## Møtebok for Dovrefjell nasjonalparkstyre

Møtedato: 18.03.2020	Utvalg: Nasjonalparkstyret	Møtested: Teams nettmøte
Sak nr.: 010-2020	Saksbehandler: Lars Børve	Arkivsak nr.: 2019/16192

### Søknad fra Snefrid og Bjørn Ødegård, Lesja, om å sette opp kokhus på seter på Gardsenden i Fokstugu landskapsvernområde

Kart 3: Kartet viser plasseringen av tidligere seterhus/sel (hus 1), tidligere låve (hus 2) og planlagt plassering av nytt kokhus (hus 3) på seterkvea.

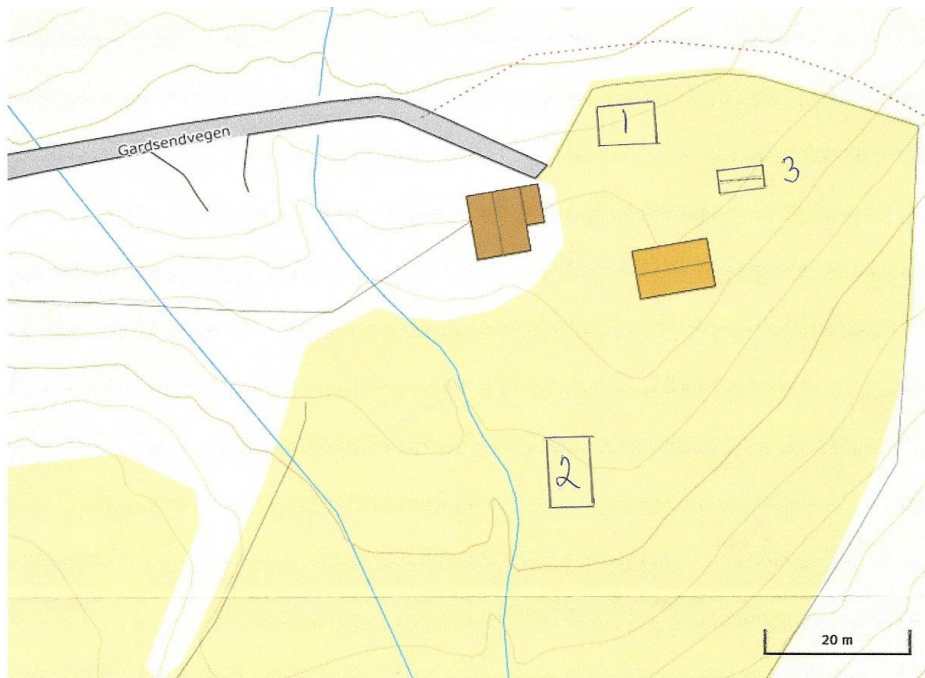
Det planlagte tiltaket krever dispensasjon fra områdets vernebestemmelser, som må vurderes av nasjonalparkstyret. I forbindelse med utforming av bygningen som er planlagt flyttet, bryter denne med byggeskikken på stedet, ettersom bygningen er flyttet fra en helt annen kontekst. Selv om det er planlagt å kle bygningen utvendig, vil den framstå som et fremmedelement blant seterbebyggelsen. Siden det ikke er aktiv seterdrift på denne setra, kan en heller ikke vurdere det som at bygningen vil være med på å komplettere setermiljøet. Slik sett vil tiltaket bryte med deler av formålet med landskapsvernområdet.

Kulturarvenheten har vurdert søknaden, og vil fraråde å gi dispensasjon for dette tiltaket.

Dovrefjell nasjonalparkstyre gir Snefrid og Bjørn Ødegård, Lesja, dispensasjon til å sette opp et kokhus på 3,5x5,85 m (målt utvendig, dvs. 20,5 m<sup>2</sup> bebygd areal) på setra til Oppistugu Nørstebø som de har på Gardsenden i Fokstugu landskapsvernområde.

- Tomta der det «nye» kokhuset skal stå, bør ikke planeres eller tilføres masser for å heve tomta eller gjøre tomta mer egnet for bygging, f.eks. på støpt såle. Den nye bua bør settes på punkt (f.eks. murt av stein), pilarer eller på grunnmur / ringmur / steinmur (med lufting) på tomta, slik at det opprinnelige, naturlige terrenget bevares mest mulig. Punktene, pilarene eller grunnmuren / murkrona bør ikke være høyere enn nødvendig.

- Den nyere bua skal kles utvendig i samme panel som seterhuset.
- Når den nye bua skal kles utvendig, og/eller hvis vinduene skal flyttes ut eller byttes, skal det gjøres i samsvar med tradisjonell byggeskikk i området. Det skal brukes materialer og farger som ikke skiller seg ut fra omgivelsene.

Bilde 4 og 5: Campinghytte på Domaas gård som ligner på den som Snefrid og Bjørn Ødegård planlegger å flytte opp til setra på Gardsenden.

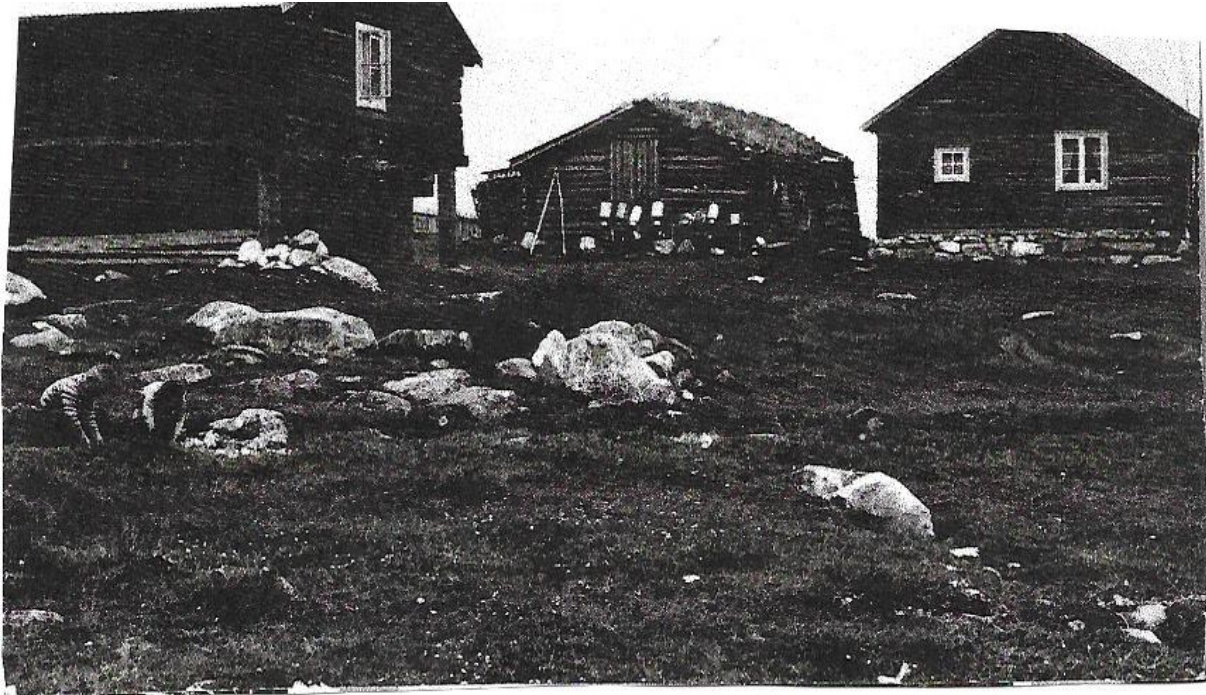
Formen og størrelsen på det «nye» kokhuset gjør at det, når det har blitt kledd utvendig i samme panel som seterhuset, sannsynligvis vil passe godt inn på setertunet og i seterlandskapet på Gardsenden.

Et relevant spørsmål er om plattingen foran ytterdøra på det «nye» kokhuset bør kles inn, slik at takutstikkene blir like lange på begge endene av kokhuset.

Når det «nye» kokhuset skal kles utvendig, og/eller hvis vinduene skal flyttes ut eller byttes, bør det gjøres i samsvar med tradisjonell byggeskikk i området. Det bør også vurderes å legge et annet tak på shingel-taket på det «nye» kokhuset som passer bedre inn i setermiljøet.
